■仕様変更箇所

Type	変更内容	変更前	変更後
SL-HOES/SH-HOES/ SHD-HOES/SL-HOAE/ SH-HOAE/SHD-HOAE	外観 (溶接部)	サンダー研磨	バフ研磨

<外観変更詳細>

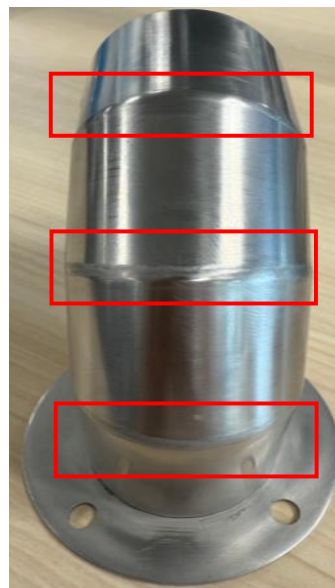
【変更前】サンダー研磨

【変更後】バフ研磨
